Fråsegn til detaljregulering - gnr 324 bnr 4 m.fl. - Langeland B5 - Alver kommune

Uttale - Offentleg ettersyn - Alver - 324/4 m fl - Langeland B5 - detaljregulering - ref 16/2214 FMHO

Uttale til offentlig ettersyn og høyring – detaljregulering for Langeland B5, gnr. 324 bnr. 7 mfl. – Alver kommune.

NVE si fråsegn til offentleg ettersyn av detaljreguleringsplan for Langeland B5 – Gnr. 324 bnr. 4 mfl. - Alver kommune

Utsnitt frå reguleringsplan Langeland B5

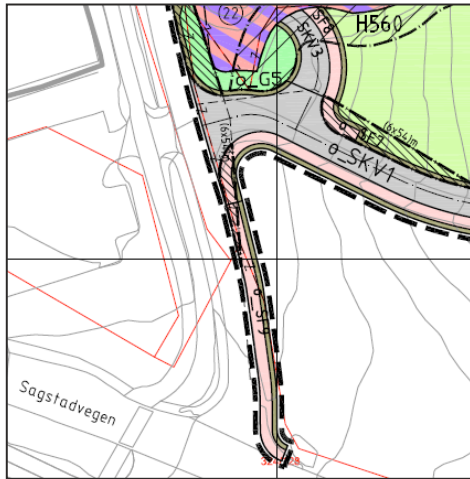
Det er regulert fortau langs Fossekarvegen i aust, som nok skal koplast på utbetringa av fv. 5308 (tidlegare 244) Sagstadvegen. Då det er lagt inn rekefølgjekrav om opparbeidinga av Sagstadvegen, meiner vi det og bør vera krav om opparbeiding av o_SF9 som ein del av før igangsetjingsløyve under punkt 3.11.2 i føresegna.
